治水対策案のパブリックコメント結果

平成24年1月11日
近畿地方整備局

パブリックコメントに寄せられたご意見及び 検討主体の考え方

【パブリックコメントにおける具体的治水対策案⑤'】

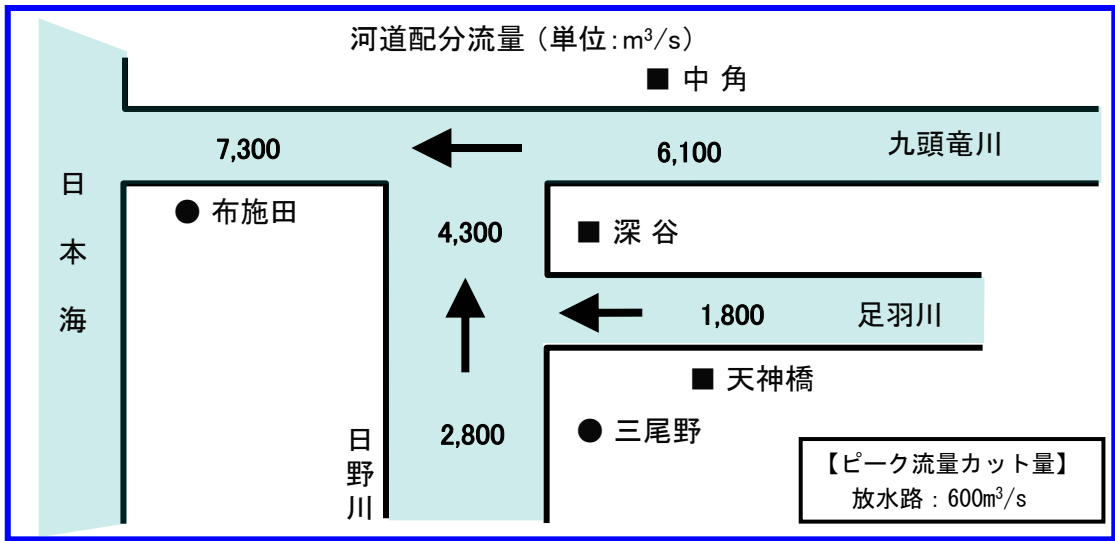
- 足羽川から九頭竜川に洪水を分流する排水路または河川トンネルを整備する。放水先の九頭竜川では、河床掘削または川幅の拡幅工事を行うことにより、600m³/sの流下能力を確保する。

- 同類の治水対策案である「Ⅱ-2案⑤」を基本として、治水対策案を立案する。
- 治水効果の効率的な発現の観点から、足羽川の分流地点は洪水防御の対象地域となる福井市街地の上流側とする。
- 放水路は、ご提案のあった流量規模(600m³/s)を考慮し、洪水時に自然流下が可能な縦断勾配を確保するとともに、河川トンネル方式及び開水路方式を検討する。
- 分流先の九頭竜川において流下能力を向上させるため、ご提案のあった引堤(川幅の拡幅工事)を検討する。(なお、河床掘削については、塩水遡上による塩害が発生し、利水・環境への影響が懸念されるため、別途、潮止堰等の対策が必要になると想定されることから、ご提案のあった方策のうち「川幅の拡幅」で検討した。)

- ・足羽川から九頭竜川に分流する放水路（足羽川ダム洪水調節量規模）を整備することにより、洪水を分流し、足羽川の洪水時のピーク流量を低減させ、河川の水位を低下させる。
- ・市街地への影響を極力軽減するために、最短距離で九頭竜川へ分流するルートとする。
- ・放水路上流（足羽川上流区間）においては、河道の掘削（河床掘削）を行い、河道内の水が流れる断面積を拡大させて河川水位の低下を図る。
- ・分流先である九頭竜川において、流下能力を向上させるため引堤及び河道の掘削（高水敷掘削）を実施する。
- ・放水路の整備及び河道の掘削（河床・高水敷掘削）に伴い、橋梁等の構造物の改築等を実施する。
- ・放水路の整備に伴い、用地の取得、家屋及び事業所の移転を実施する。
- ・上記に加えて現河川整備計画のうち、既設ダムの有効活用、河道改修及び堤防の質的整備を行う。

■放水路 W=98.8m L=9km		■河道改修	
掘削	V=1,000千m ³	掘削	V=1,820千m ³
盛土	V=400千m ³	盛土	V=420千m ³
移転家屋	0戸	移転家屋	58戸
移転事業所等	7件	移転事業所等	11件
橋梁新設	17橋	橋梁継足	5橋
用地買収	30.7ha	用地買収	9.5ha
